**ASSESSMENT BRIEF FOR
EIATRC**

BAHAGIAN A																							
Pegawai Proses	Luqman b. Baharudin																						
Nama Projek	LAPORAN PENILAIAN KESAN KEPADA ALAM SEKELILING (EIA) BAGI CADANGAN PROJEK CADANGAN PEMBANGUNAN 1 BLOK MENARA A (31 TINGKAT) YANG MENGANDUNGI 421 UNIT PANGSAPURI KEDIAMAN, 1 BLOK MENARA B (27 TINGKAT) YANG MENGANDUNGI 131 UNIT PANGSAPURI KEDIAMAN DAN 237 UNIT RESIDENSI WILAYAH, 8 TINGKAT PODIUM TEMPAT LETAK KERETA YANG MENGANDUNGI LOBI UTAMA, RUAMG SERVIS MEKANIKAL, PONDOK KAWALAN, PEJABAT PENGURUSAN BESERTA 1 UNIT PENCAWANG ELEKTRIK, 111KV SSU & KEMUDAHAN REKREASI DI ATAS LOT 81767, JALAN PERSIARAN DUTAMAS, MUKIM BATU, WILAYAH PERSEKUTUAN KUALA LUMPUR																						
Aktiviti	Jadual Pertama, Perintah EIA 2015: Aktiviti No. 13, Pembangunan Di Kawasan Cerun																						
No Fail Punca	JAS.WHQ.600-2/12/111																						
Lokasi Projek	LOT 81767, JALAN PERSIARAN DUTAMAS, MUKIM BATU, WILAYAH PERSEKUTUAN KUALA LUMPUR

Figure 6.2: Hydrology Map

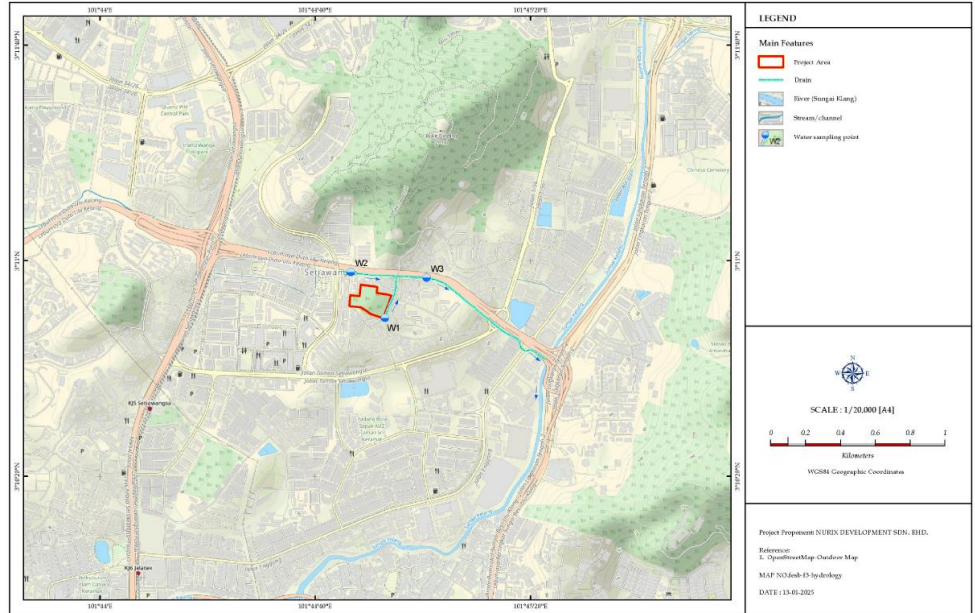
17. Kawasan Sensitif Alam Sekitar yang terhampir dengan tapak cadangan projek tidak diperincikan dalam Laporan EIA.
18. Semakan mendapati **Sungai Keroh** berada **kurang 1km** daripada tapak cadangan projek adalah dalam kawasan zone of impact dan zone of study. Pengawasan kualiti air di hulu dan hilir Sungai Klang tiada dalam Laporan EIA. Kajian water modelling bagi menilai impak parameter TSS bagi cadangan projek terhadap Sungai Klang tiada dalam Laporan EIA.

Figure 6.25: Terrain Mapping of the Project Site

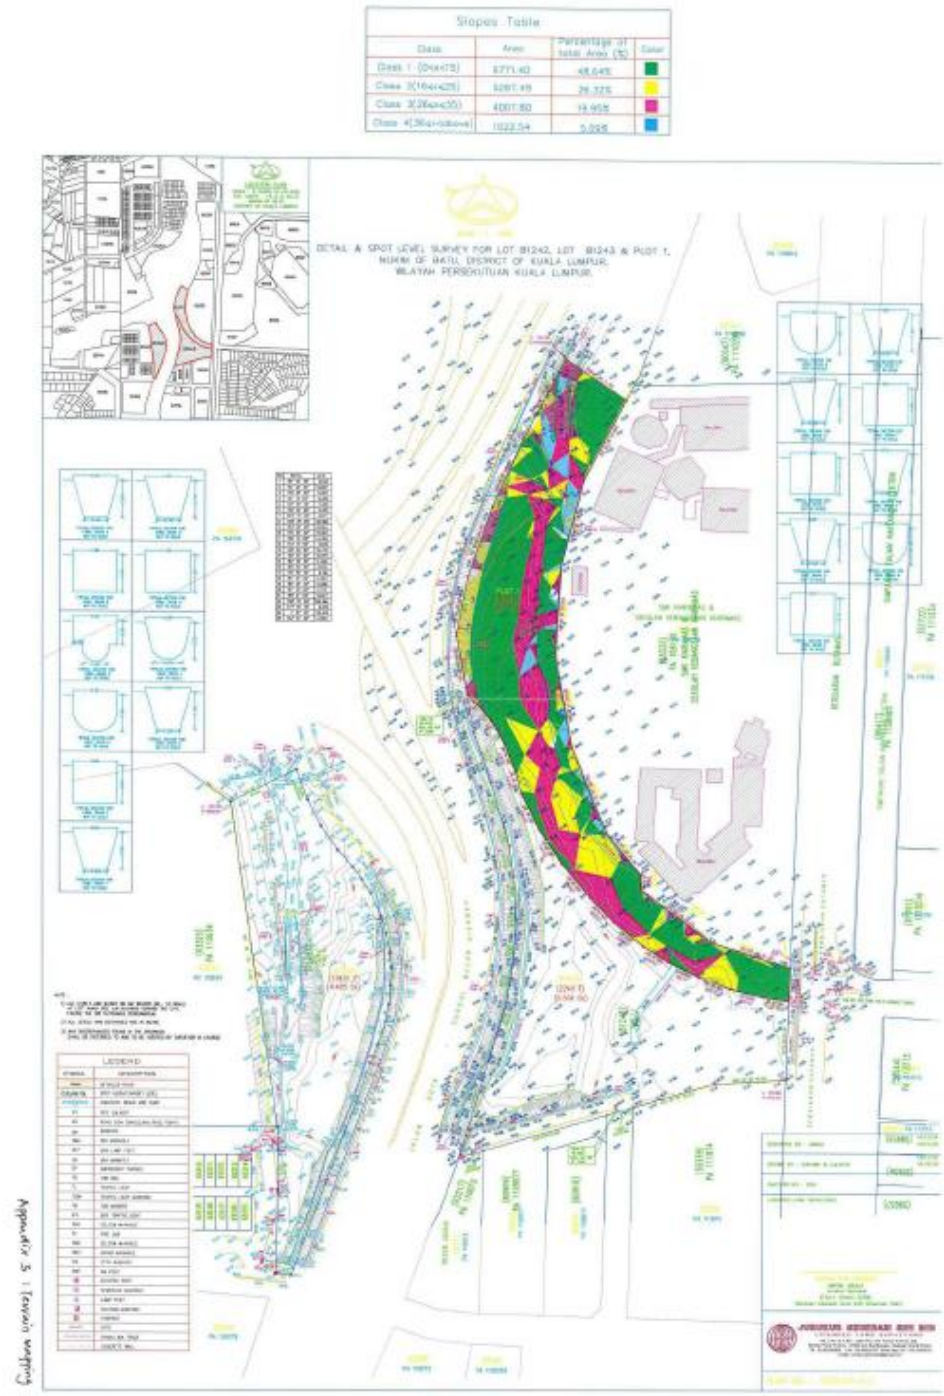
7. Takat pengambilan air yang terhampir dan lokasi kejadian banjir yang terhampir dengan tapak cadangan projek tidak dinyatakan dalam Laporan EIA.
8. Geological Terrain Mapping dan Construction Suitability Map hendaklah mendapat ulasan dan pegesahan pihak Jabatan Mineral dan Geosains.

13. Analisa kestabilan cerun dan FOS rekabentuk cerun tidak diperincikan.
14. Langkah-langkah penstabilan cerun dan kawalan kerja tanah di kawasan cerun semasa fasa kerja tanah dan pembinaan tidak diperincikan dalam Laporan EIA.
